SCUOLA MATERNA PADRE PIO

PEBA del Comune di TORRE SANTA SUSANNA (BR)
- AMBITO EDILIZIO
CRITICITA' RILEVATE

aggiornato
9.06.2022

9-4

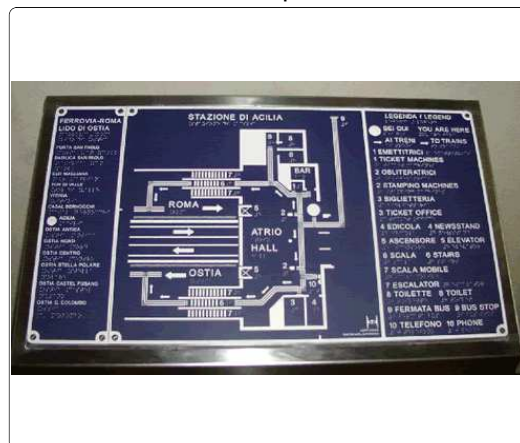
Assenza di segnaletica informativa e di orientamento su supporto

Installazione di mappa tattile quale rappresentazione in rilievo della planimetria di un ambiente, con l'indicazione dei principali punti di riferimento utili agli utenti dell'edificio o dello spazio. Deve risultare di facile lettura visiva, tramite forte contrasto cromatico e facile percezione tattile data dal rilievo, che deve riportare la planimetria e le descrizioni in caratteri Braille e normali.

L'informazione di tipo tattile a parete (verticale) deve essere posizionata ad un'altezza non superiore a cm 150 e non inferiore a cm 130 da terra. Qualora la targa sia collocata orizzontalmente, questa deve avere una inclinazione di 30° ed essere ad una altezza di cm 90 da terra. Per la lettura tattile è sempre consigliabile la disposizione su piano inclinato a 30°.

9-7

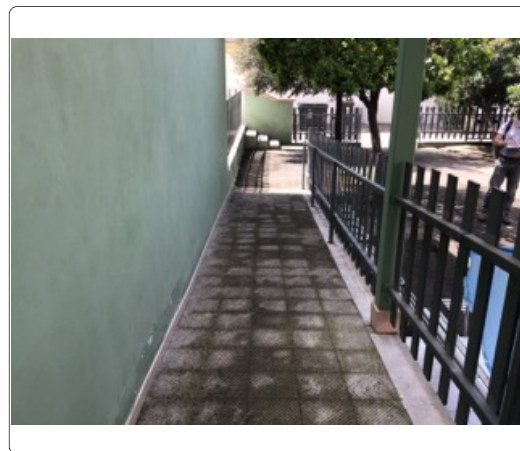
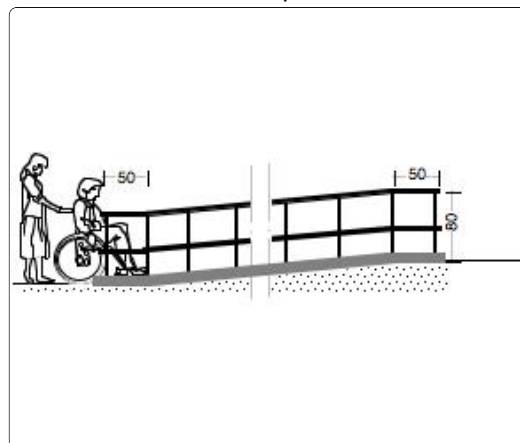
Criticità rilevata
Percorso in pendenza privo di corrimano

Dotazione di un corrimano **su un lato della rampa**, di diametro mm 40, fissato con appositi sostegni a terra a cm 80 di altezza su tutto lo sviluppo della rampa stessa e, possibilmente, con prolungamento in piano per cm 50 di lunghezza.

9-8

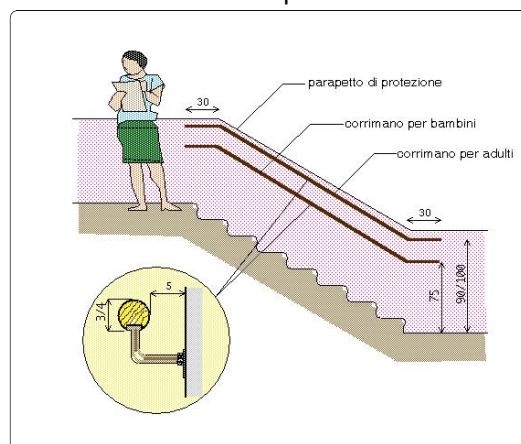
Criticità rilevata
Corrimano: **assenza**

Inserimento di corrimano: nel caso di un uso da parte di persone adulte il corrimano dovrà avere preferibilmente sezione con diametro di mm 40, nel caso di maggior uso da parte di bambini il diametro non dovrà superare i 30 mm. I corrimani utilizzati da parte degli adulti saranno posti ad un'altezza compresa tra 90 e 100 cm, quelli utilizzati da parte dei bambini andranno posti a un'altezza compresa tra cm 60 e cm 75. In caso di utenza mista si consiglia l'utilizzo di doppio corrimano posto alle due altezze. Il corrimano dovrà essere prolungato di cm 30 oltre il primo e l'ultimo gradino. La distanza tra il corrimano e la parete dovrà essere compresa tra i 4 e i 5 cm. Affinché le mensole di fissaggio al muro non costituiscano ostacolo sarà indispensabile posizionarle sulla parte inferiore del corrimano. Il materiale dovrà assicurare una presa sicura (anti-scivolo) ed essere gradevole al tatto. Il corrimano deve essere sempre presente su entrambi i lati della scala.

9-9

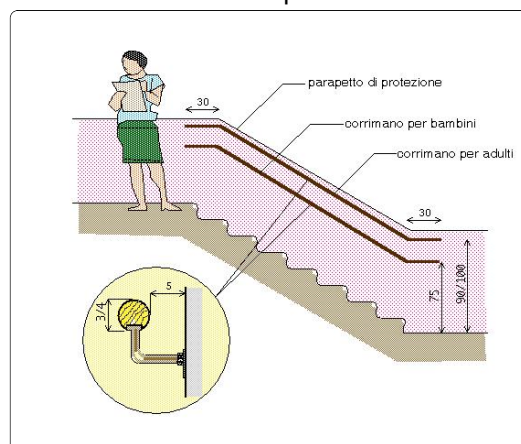
Criticità rilevata
Corrimano: **assenza**

Inserimento di corrimano: nel caso di un uso da parte di persone adulte il corrimano dovrà avere preferibilmente sezione con diametro di mm 40, nel caso di maggior uso da parte di bambini il diametro non dovrà superare i 30 mm. I corrimani utilizzati da parte degli adulti saranno posti ad un'altezza compresa tra 90 e 100 cm, quelli utilizzati da parte dei bambini andranno posti a un'altezza compresa tra cm 60 e cm 75. In caso di utenza mista si consiglia l'utilizzo di doppio corrimano posto alle due altezze. Il corrimano dovrà essere prolungato di cm 30 oltre il primo e l'ultimo gradino. La distanza tra il corrimano e la parete dovrà essere compresa tra i 4 e i 5 cm. Affinché le mensole di fissaggio al muro non costituiscano ostacolo sarà indispensabile posizionarle sulla parte inferiore del corrimano. Il materiale dovrà assicurare una presa sicura (anti-scivolo) ed essere gradevole al tatto. Il corrimano deve essere sempre presente su entrambi i lati della scala.

9-11

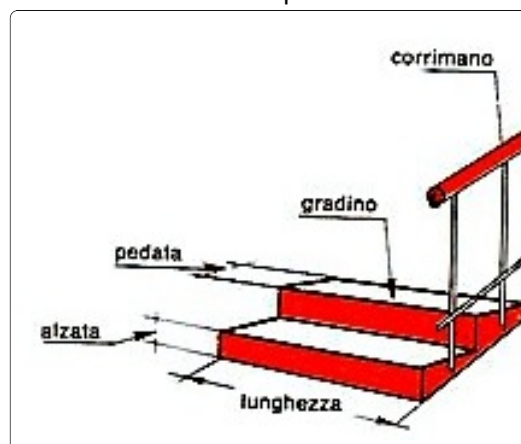
Difficoltà di percezione della differenza di quota

Adeguamento di una serie di gradini tramite evidenziazione cromatica dell'angolo: inserimento di fascia cromaticamente distinta dalla superficie e di materiale antidrucciolevole, di larghezza minima 10 cm, sulle pedate dei gradini, evidenziazione cromatica dell'alzata in modo da rendere visibili i gradini durante la salita.

9-12

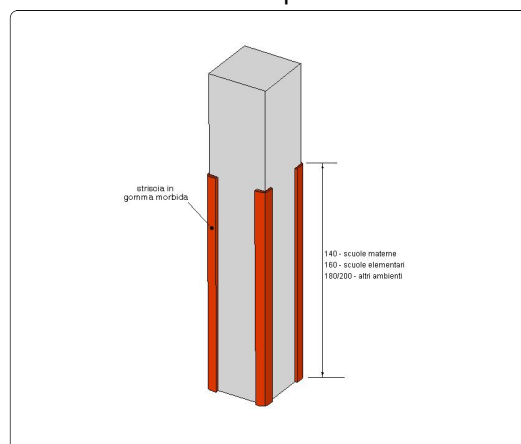
Criticità rilevata
protezione spigoli vivi inadeguata o assente

Inserimento di adeguata protezione con pannello o striscia di materiale morbido ed elastico ad elevata elasticità ed assorbimento d'urto.

9-13

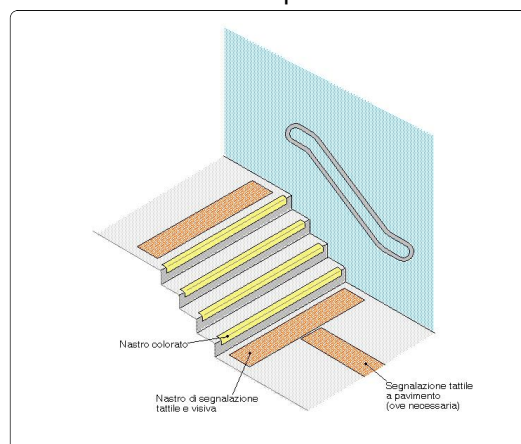
Criticità rilevata
Segnaletica a pavimento: **assenza**

Realizzazione di fascia a pavimento di facile **percezione tattile e visiva in PVC (tipo LogesVetEvolution)**, atta a segnalare l'inizio e la fine di una **rampa scala** a persone non vedenti e ipovedenti.

La fascia tattilo-plantare dovrà essere collocata 20 cm. prima dell'inizio rampa e a 20 cm. dopo fine rampa. La segnaletica dovrà avere una profondità di cm. 60 ed una larghezza pari alla rampa di scale.

9-14

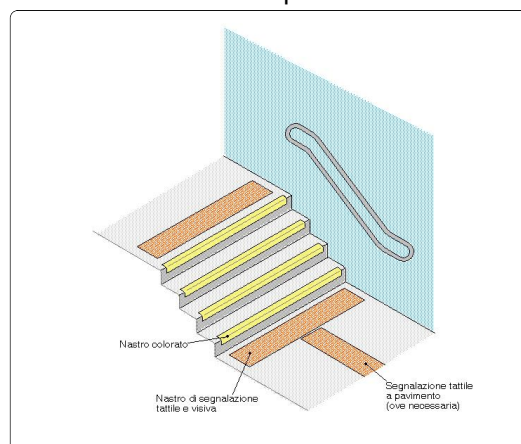
Criticità rilevata
Segnaletica a pavimento: **assenza**

Realizzazione di fascia a pavimento di facile **percezione tattile e visiva in PVC (tipo LogesVetEvolution)**, atta a segnalare l'inizio e la fine di una **rampa scala** a persone non vedenti e ipovedenti.

La fascia tattilo-plantare dovrà essere collocata 20 cm. prima dell'inizio rampa e a 20 cm. dopo fine rampa. La segnaletica dovrà avere una profondità di cm. 60 ed una larghezza pari alla rampa di scale.

9-15

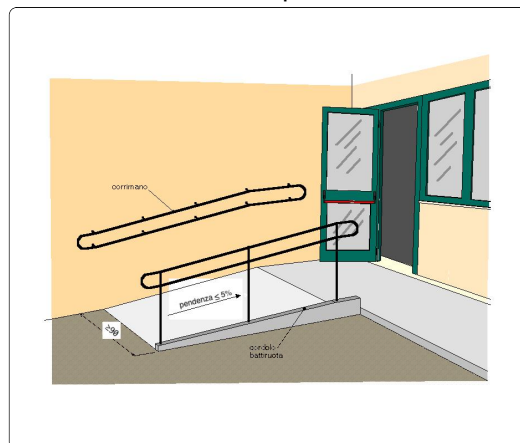
Criticità rilevata
rampa: assenza

Nuova realizzazione di rampa per il superamento del dislivello.

La rampa dovrà avere una pendenza longitudinale tale da consentirne l'agevole superamento da parte di tutti (preferibilmente inferiore al 5%), e pendenza trasversale non superiore all'1%. La pavimentazione dovrà essere antidrucciolevole, uniforme e compatta. La rampa dovrà avere larghezza non inferiore a cm 90 (se possibile larghezza 150 cm) ed essere dotata di cordoli battiruota laterali di altezza non inferiore a cm 10. Per lunghezze superiori a 10 m sarà necessario interrompere la rampa con un piano orizzontale intermedio di dimensioni non inferiori a cm 150x150.

9-16

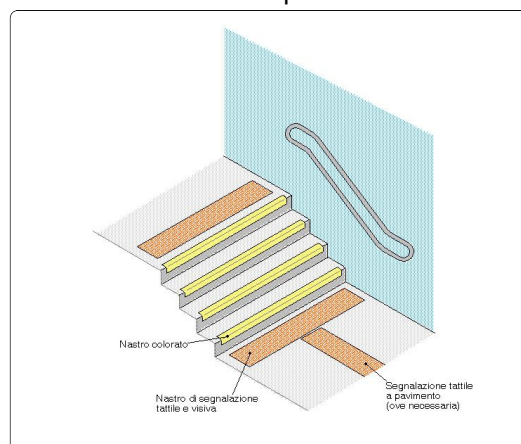
Criticità rilevata
Segnaletica a pavimento: **assenza**

Realizzazione di fascia a pavimento di facile **percezione tattile e visiva in PVC (tipo LogesVetEvolution)**, atta a segnalare l'inizio e la fine di una **rampa scala** a persone non vedenti e ipovedenti.

La fascia tattilo-plantare dovrà essere collocata 20 cm. prima dell'inizio rampa e a 20 cm. dopo fine rampa. La segnaletica dovrà avere una profondità di cm. 60 ed una larghezza pari alla rampa di scale.

9-17

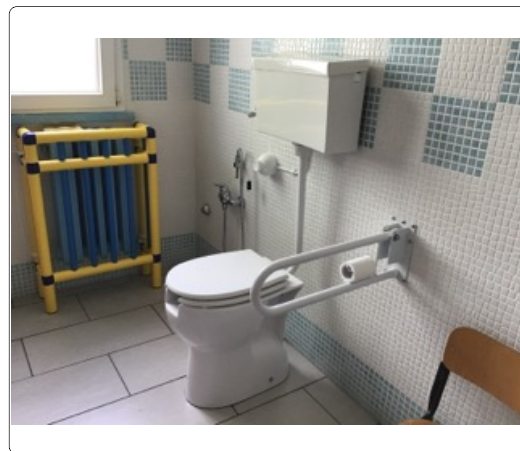
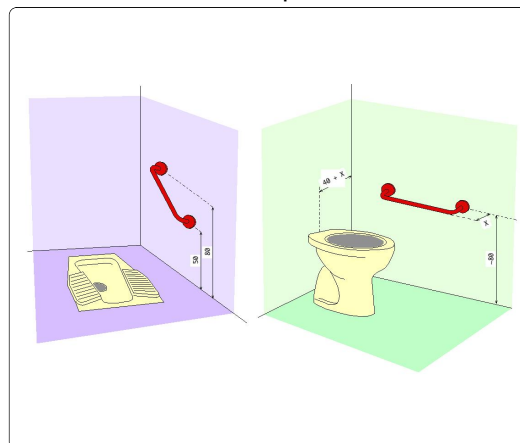
Criticità rilevata
Maniglione: **assenza**

Inserimento di maniglione di sostegno fissato a parete. Il maniglione sarà posizionato a lato della tazza wc o del bidet, a 40 cm dall'asse della tazza. Il maniglione sarà inoltre posizionato ad altezza di cm 80 dal piano di calpestio ed avrà un diametro di 3-4 cm; ed essere posto a 6 cm di distanza dalla parete.

9-18

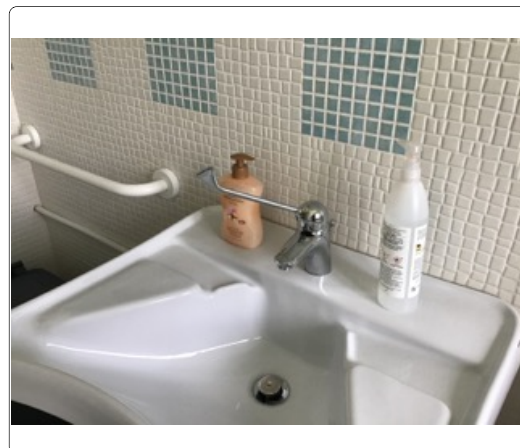
Criticità rilevata
Rubinetteria **inadeguata**

Sostituzione della rubinetteria esistente con modello con comandi a leva facilmente riconoscibili oppure ad erogazione automatica. Si sconsiglia l'utilizzo di leve troppo lunghe ed affusolate che possono risultare pericolose nel momento in cui una persona avvicina il viso al lavabo. Una eventuale doccetta estraibile, dovrà avere dimensioni contenute, proporzionate alla forma del lavabo.

9-19

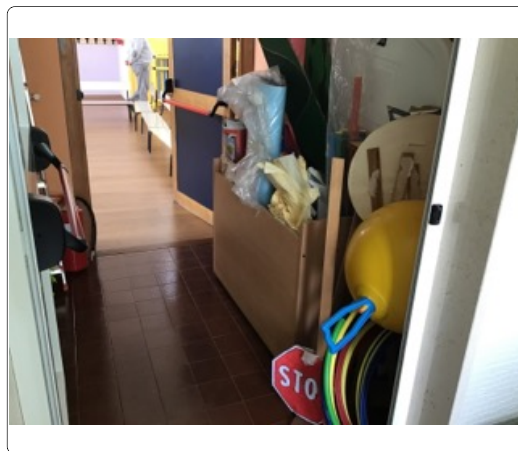
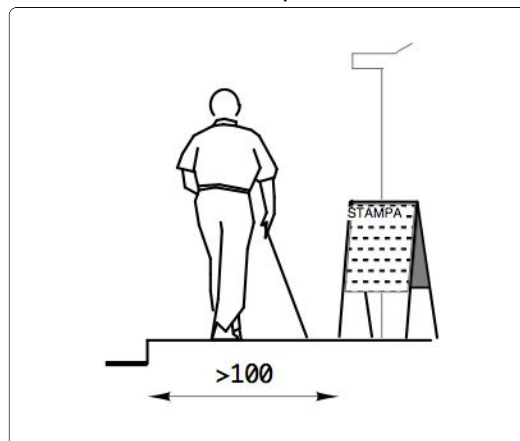
Ostacolo costituito da **arredi mobili**

Gli arredi ed i suppellettili posizionati nell'antibagno del servizio igienico riservato rappresentano un ostacolo e un restringimento al passaggio.

Ricollocazione dell'oggetto esistente lasciando un passaggio netto per i pedoni di almeno cm **100** in larghezza.

9-20

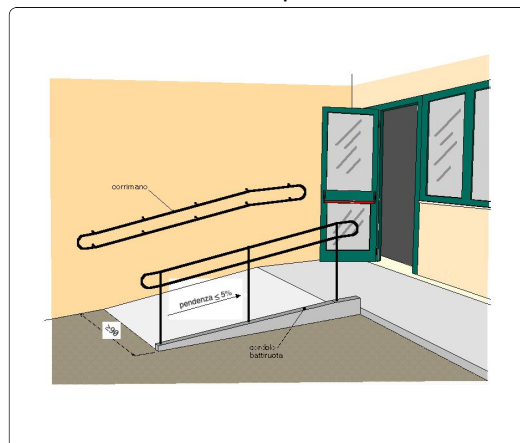
Criticità rilevata
rampa: assenza

Nuova realizzazione di rampa per il superamento del dislivello.

La rampa dovrà avere una pendenza longitudinale tale da consentirne l'agevole superamento da parte di tutti (preferibilmente inferiore al 5%), e pendenza trasversale non superiore all'1%. La pavimentazione dovrà essere antidrucciolevole, uniforme e compatta. La rampa dovrà avere larghezza non inferiore a cm 90 (se possibile larghezza 150 cm) ed essere dotata di cordoli battiruota laterali di altezza non inferiore a cm 10. Per lunghezze superiori a 10 m sarà necessario interrompere la rampa con un piano orizzontale intermedio di dimensioni non inferiori a cm 150x150.

9-21

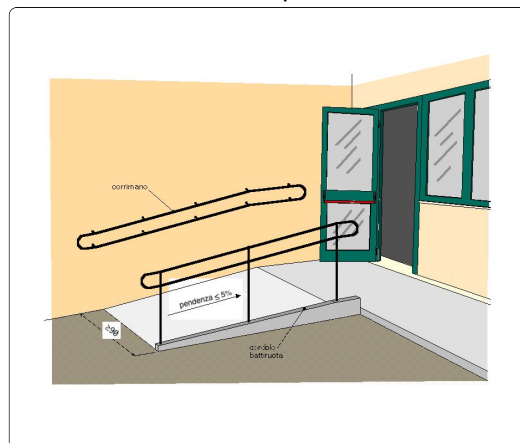
Criticità rilevata
rampa: assenza

Nuova realizzazione di rampa per il superamento del dislivello.

La rampa dovrà avere una pendenza longitudinale tale da consentirne l'agevole superamento da parte di tutti (preferibilmente inferiore al 5%), e pendenza trasversale non superiore all'1%. La pavimentazione dovrà essere antidrucciolevole, uniforme e compatta. La rampa dovrà avere larghezza non inferiore a cm 90 (se possibile larghezza 150 cm) ed essere dotata di cordoli battiruota laterali di altezza non inferiore a cm 10. Per lunghezze superiori a 10 m sarà necessario interrompere la rampa con un piano orizzontale intermedio di dimensioni non inferiori a cm 150x150.

9-22

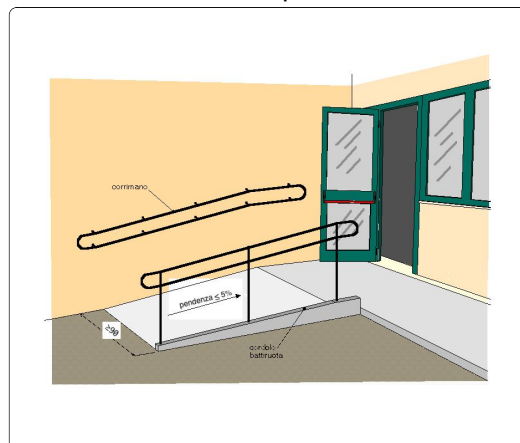
Criticità rilevata
rampa: assenza

Nuova realizzazione di rampa per il superamento del dislivello.

La rampa dovrà avere una pendenza longitudinale tale da consentirne l'agevole superamento da parte di tutti (preferibilmente inferiore al 5%), e pendenza trasversale non superiore all'1%. La pavimentazione dovrà essere antidrucciolevole, uniforme e compatta. La rampa dovrà avere larghezza non inferiore a cm 90 (se possibile larghezza 150 cm) ed essere dotata di cordoli battiruota laterali di altezza non inferiore a cm 10. Per lunghezze superiori a 10 m sarà necessario interrompere la rampa con un piano orizzontale intermedio di dimensioni non inferiori a cm 150x150.

9-23

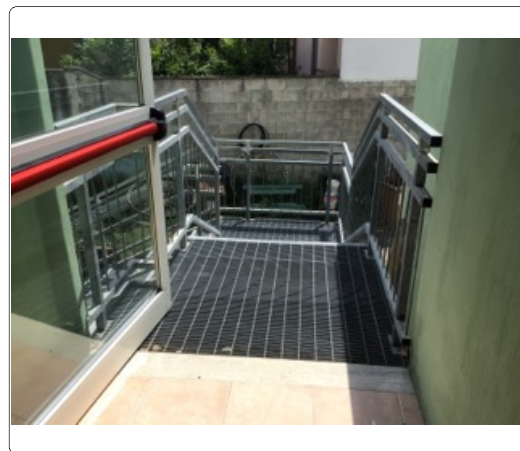
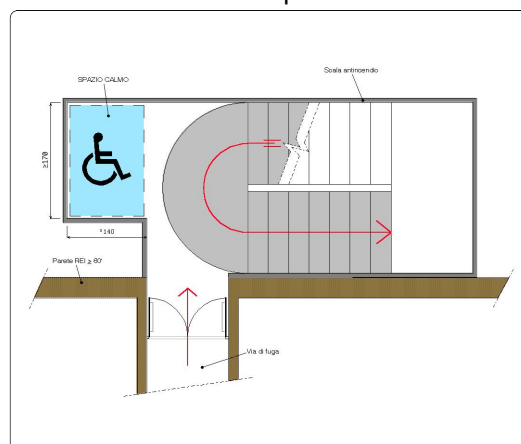
Criticità rilevata
Assenza di spazio calmo

Manca uno spazio calmo per la sosta di una persona con disabilità in attesa di soccorso. Si consiglia di realizzarne uno sulla porzione di pianerottolo appena fuori l'uscita di sicurezza.

Realizzazione di struttura a sbalzo o di nicchia con funzione di spazio calmo, a integrazione della scala antincendio. Tale spazio dovrà garantire lo stazionamento in condizioni di sicurezza di un utente in carrozzina o con problemi di mobilità senza creare intralcio all'apertura delle porte e all'esodo degli altri occupanti. I materiali costituenti la struttura saranno gli stessi utilizzati per la scala antincendio (classe 0 di reazione al fuoco). Lo spazio calmo potrà essere collocato in adiacenza ad una parete solo se dotata di requisiti di resistenza al fuoco secondo la normativa vigente; nel caso in cui la parete non presenti tali requisiti la struttura di sicurezza dovrà distaccarsi dall'edificio di almeno 2,5 m, o comunque secondo le indicazioni legislative.

Lo spazio calmo dovrà essere dotato di opportuna segnaletica che inequivocabilmente lo identifichi e ne consenta il raggiungimento.
